E-mail: [studio.forfori@gmail.com](mailto:studio.forfori@gmail.com)Pec: [brunelloforfori@epap.sicurezzapostale.it](mailto:brunelloforfori@epap.sicurezzapostale.it)**PROGETTO DI COLTIVAZIONE DELLA CAVA  
CAMPACCIO SITA NEL BACINO DI ACQUABIANCA –  
COMUNE DI MINUCCIANO (LU)**

**Relazione tecnica integrativa in risposta alle richieste formulate nella  
Conferenza dei Servizi del 24.03.2022 da Soprintendenza Archeologia,  
Belle Arti e Paesaggio**

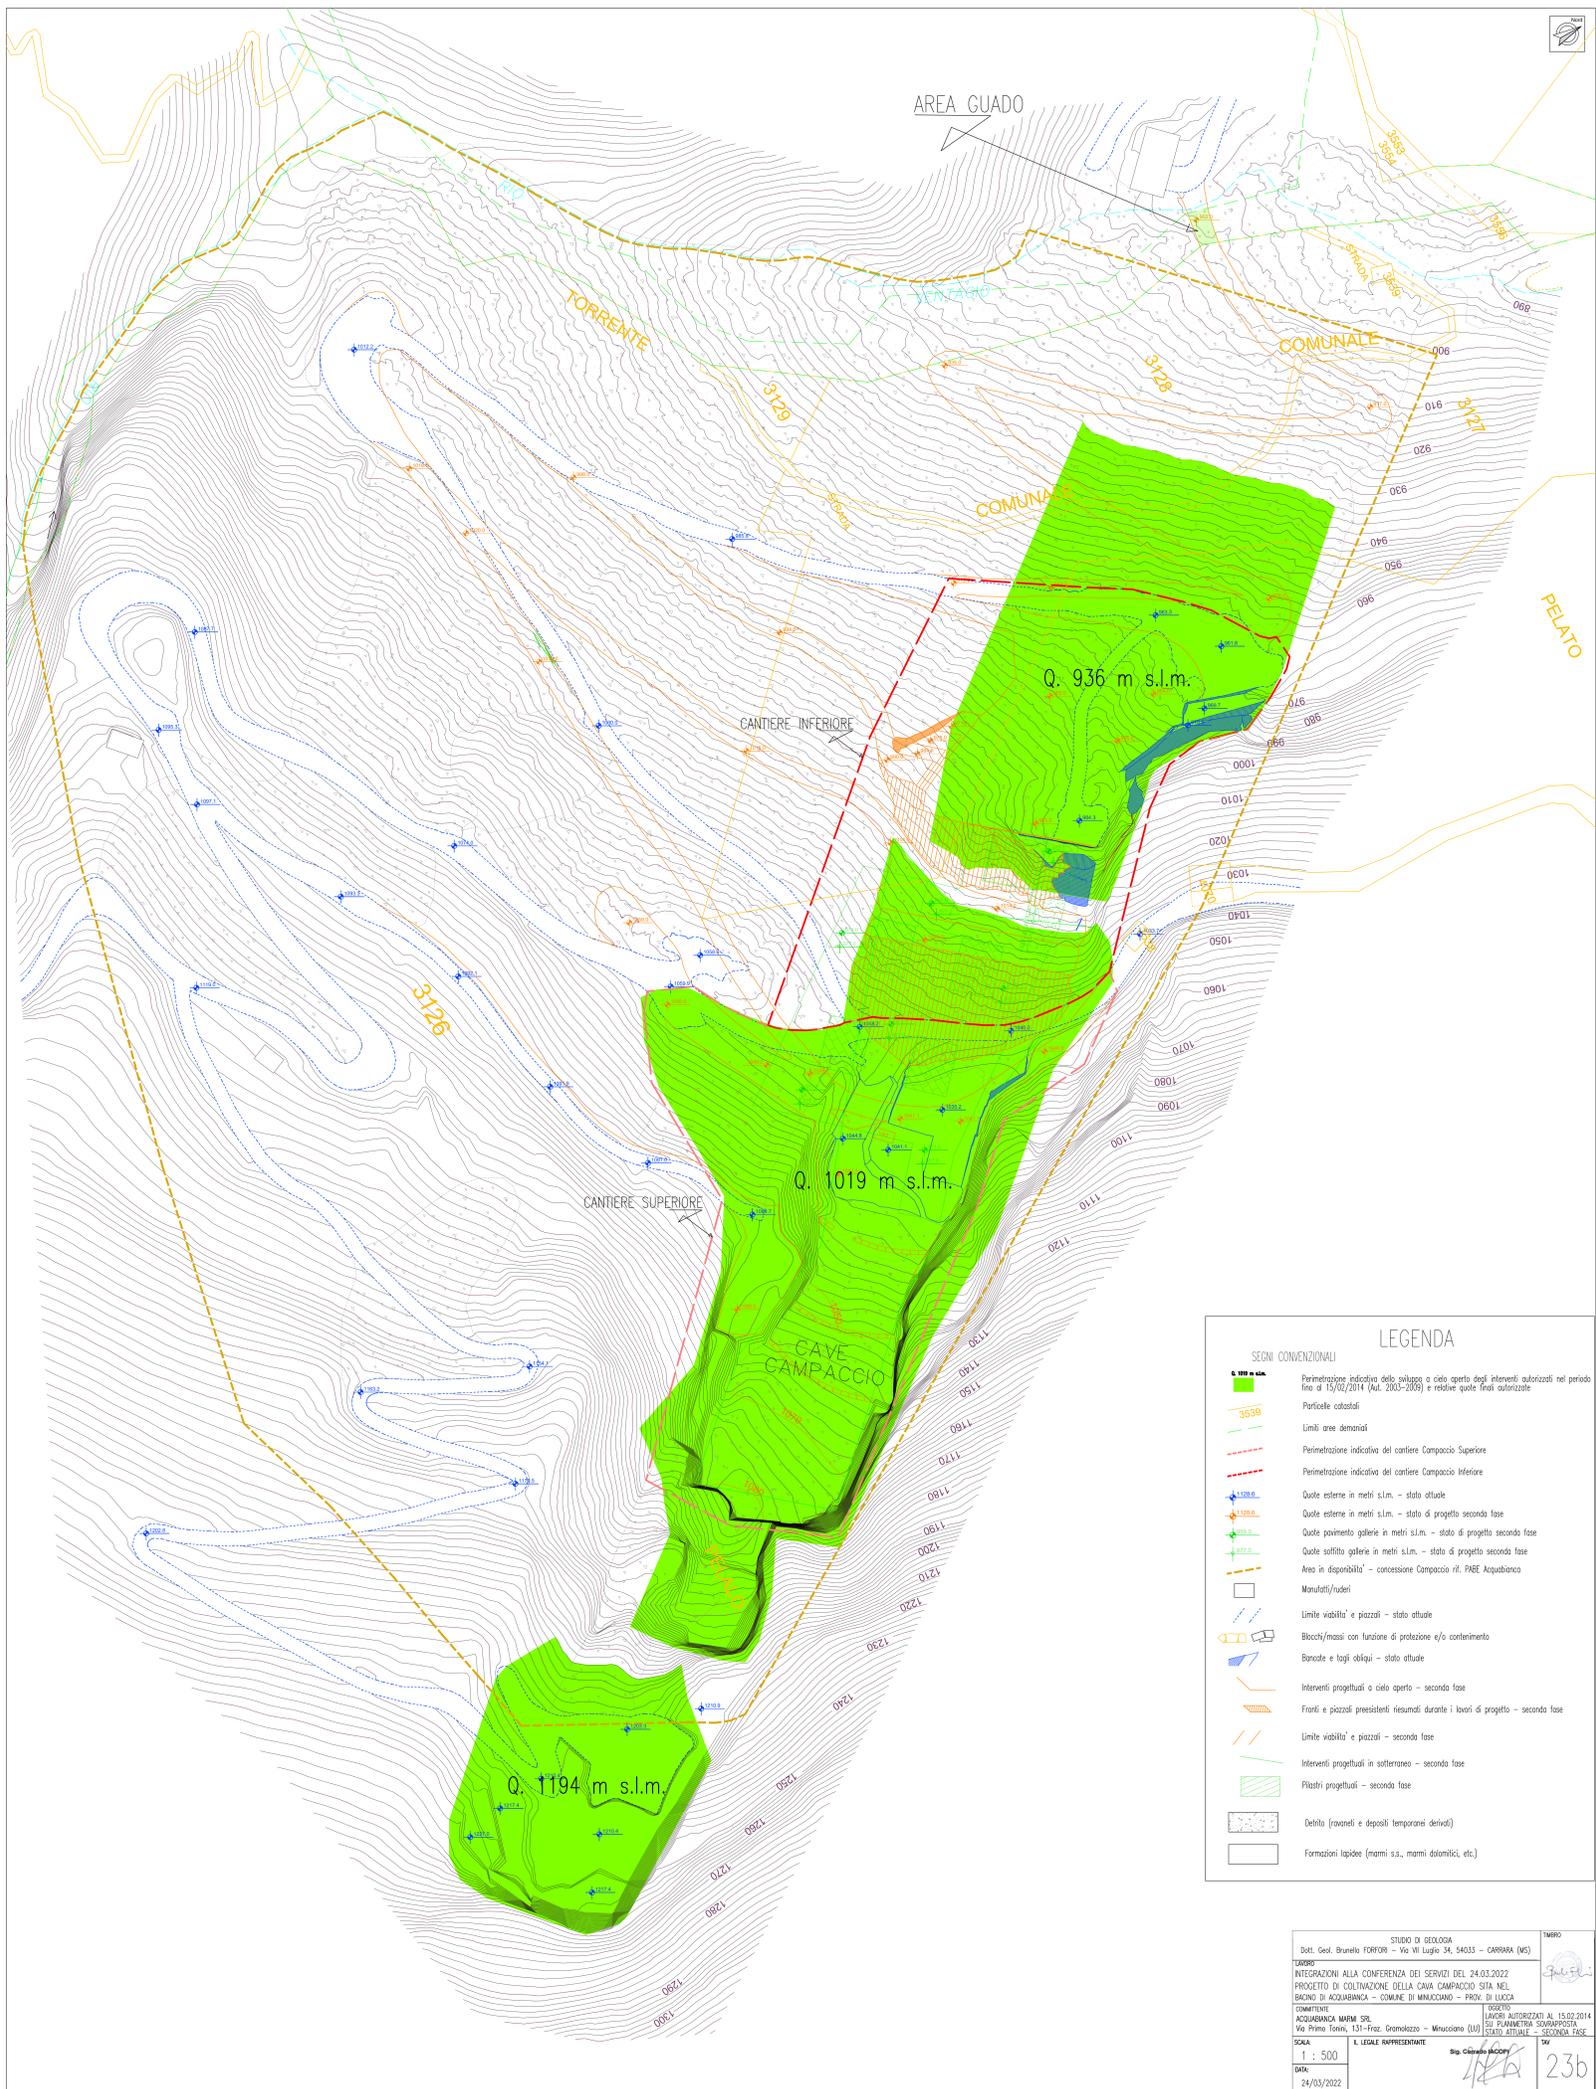
## 8.2 - Elaborati grafici lavori realizzati fino al 15.02.2014

Al fine di rispondere a quanto richiesto, come sopra anticipato, è stata redatta la **Tavola 23/b** che illustra la sovrapposizione tra lo Stato Attuale oggetto di rilievo del 2020 (rif. *Tavola 11 - Stato Attuale scala 1:500* allegata al progetto), con lo stato dei lavori autorizzati con la citata *autorizzazione n°25/2009* (rif. *Tav. 5 – Sovrapposto tra progetti autorizzati e progetto di variante, scala 1:1.000* – autori GEOSER Scrl allegata), comprendente anche gli interventi in essere e autorizzati con altri titoli.

La sovrapposizione è stata realizzata cercando indicatori morfologici simili (es. *tecchia limitrofa al cantiere Superiore area orientale, porzioni della viabilità di bacino, etc.*), essendo i due rilievi non facilmente sovrapponibili poiché per la loro redazione sono state utilizzate metodologie diverse.

Nella sovrapposizione sono stati riportati con opportuno segno grafico gli elementi ai fini di distinguere le vecchie lavorazioni autorizzate e solo in parte realizzate, quali:

Dall'analisi del sovrapposto, con riferimento alla *Tavola 23/b* in scala 1:500, si può stimare che di tutti i lavori previsti nelle autorizzazioni pregresse di cui l'ultima con scadenza al 2014, sono stati realizzati i seguenti:
